一時保管エリアの解消作業について (エリアN、L)

2023年7月14日

東京電力ホールディングス株式会社

コメントリスト

3-1. 保管場所の整理

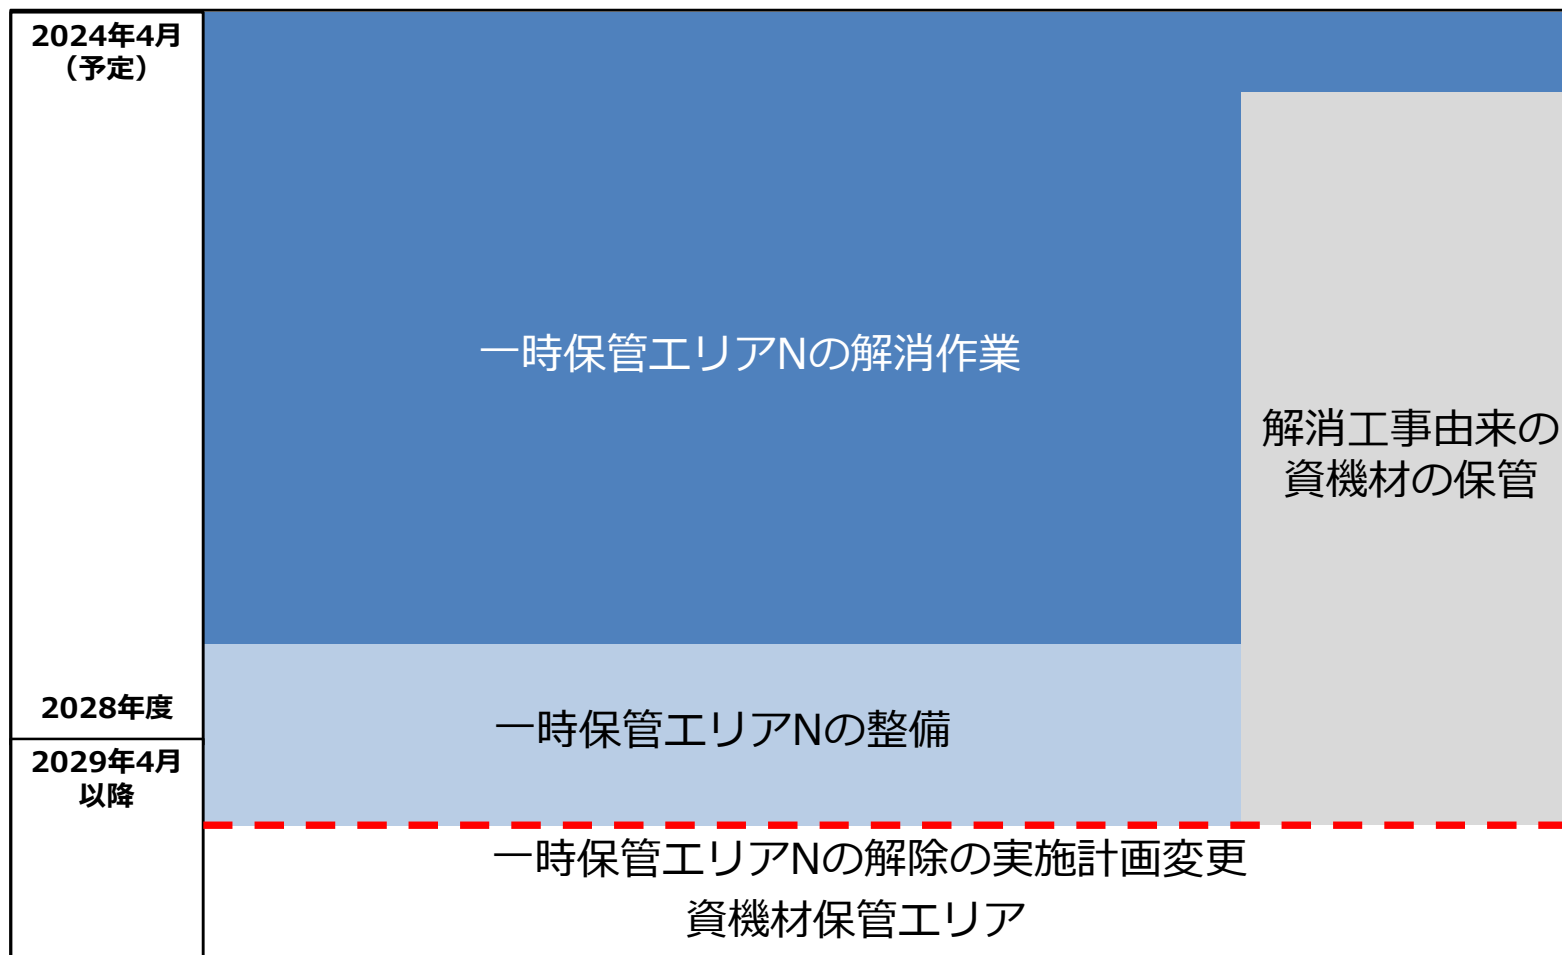
No.	実施日	コメント事項	回答内容
1	2023.6.16 水処理定例	2028年度までに予定している固体廃棄物の屋外保管解消に向けた取組との関係について、廃棄物撤去後の一時保管エリアNの用途や撤去した部材、タンクの取扱等を含めて全体を整理すること	本資料「1.」「3-1」「3-2」で説明
2	2023.6.16 水処理定例	その上で、実施計画の関係個所を網羅的に整理し、現行と変更案の比較表の形で資料に示して説明すること。その際、解体撤去等に関する記載の類型化など現在東京電力が進めている実施計画記載の見直しも含めて検討すること	本資料「2.」「2-1」で説明
3	2023.6.16 水処理定例	一時保管エリアG及びTの試験取出しの実施については特段の支障はないと考えるが、実施計画第Ⅲ章等に基づき適切な措置を講じて実施するとともに、試験取出しの結果等を踏まえた実施計画の変更内容等についても改めて説明すること	実施計画変更申請前までに回答
以下、その他のコメント事項			
4	2023.6.16 水処理定例	一時保管エリアNの作業中の雨水対策について示すこと	本資料「3-3」で説明
5	2023.6.16 水処理定例	20フィートハーフハイトコンテナの重量管理について示すこと	本資料「3-4」で説明
6	2023.6.16 水処理定例	ノッチタンク保管場所の場所および外観を示すこと	本資料「3-5」で説明
7	2023.6.16 水処理定例	エリアTが盛土か切土のどちらか示すこと	盛土である

◆ 屋根、堰、足場、空ノッチタンク、汚染した土壌の保管先について

物品名	汚染の有無	保管場所（案）
屋根	無	フランジタンク解体片一時保管施設その3（跡地）付近の資機材置き場に保管
堰	無	エリアN内に資機材として保管
	有	一時保管エリアに保管※1
足場材	無	構内での貸出資機材として再利用
	有	
ノッチタンク	有	以下のエリアに保管※2 ①フランジタンク解体片一時保管施設その3（跡地） ②一時保管エリアN
汚染した土壌	有	固体廃棄物貯蔵庫第10棟への保管を計画

※1、※2：必要に際して再利用
